改善箇所説明図

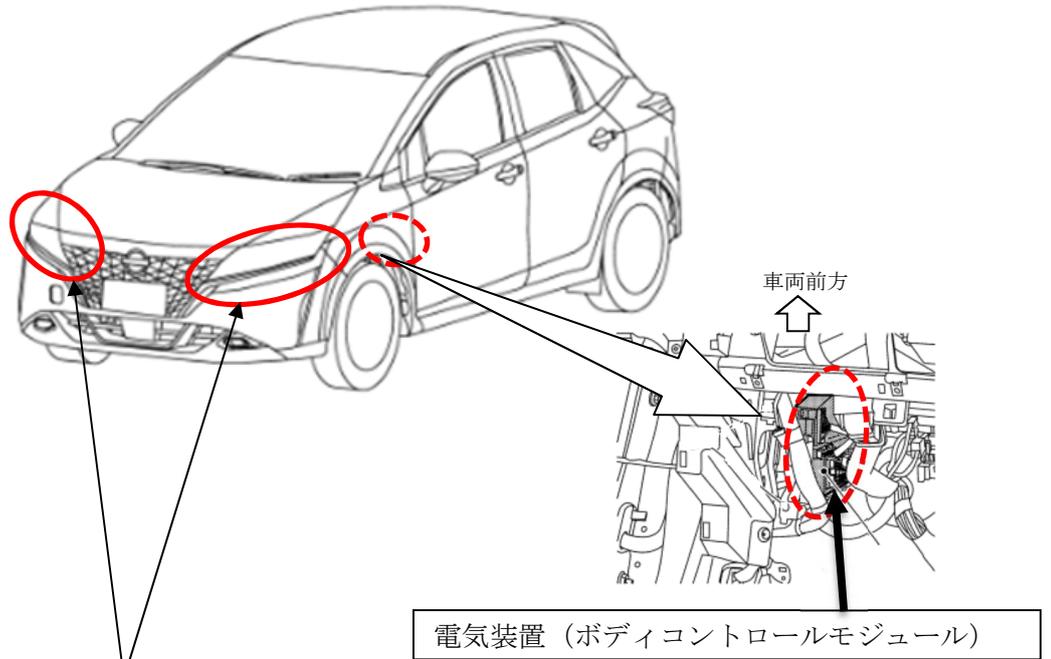
基準不適合発生箇所

ボディコントロールモジュールにおいて、制御プログラムが不適切なため、配光可変型走行用前照灯 ON かつ霧灯 ON の状態でライトスイッチをスモール位置に操作した場合に、配光可変型走行用前照灯と同時に点灯すべきすれ違い用前照灯が消灯し、保安基準第32条（前照灯の基準）を満足しない。

改善の内容

全車両、ボディコントロールモジュールの制御プログラムを改善プログラムに修正し、霧灯単独点灯モードを廃止する。また、前照灯の作動条件に関する記載を修正した取扱説明書および簡単早わかりガイドの追補版を配布する。

識別：銀色のシールをモデルナンバラベルの右横に貼り付ける。

注：□ は改善品の制御プログラムに書き換える部品を示す。
